高圧気中負荷開閉器 ヒューズクランプ取付ねじ長さ変更のお知らせ

添付資料1
ヒューズクランプ取付ねじ長さの変更

Rep No.B22078
2023年3月15日
富士電機機器制御株式会社
事業統括部

LBS-6A/210の例(ヒューズリンクは別売りです)

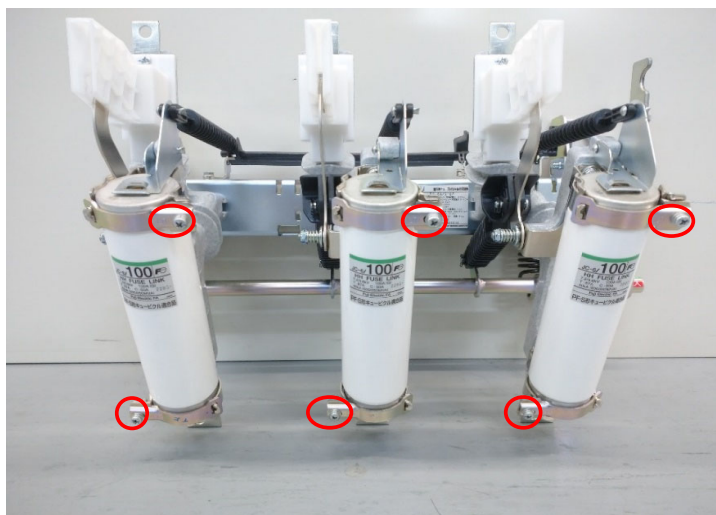
○部 ヒューズクランプ取付ねじ、6ヶ所

現行品	変更品
ばね座金小形丸座金組込み十字穴付なべ小ねじ M5×20	ばね座金小形丸座金組込み十字穴付なべ小ねじ M5×25
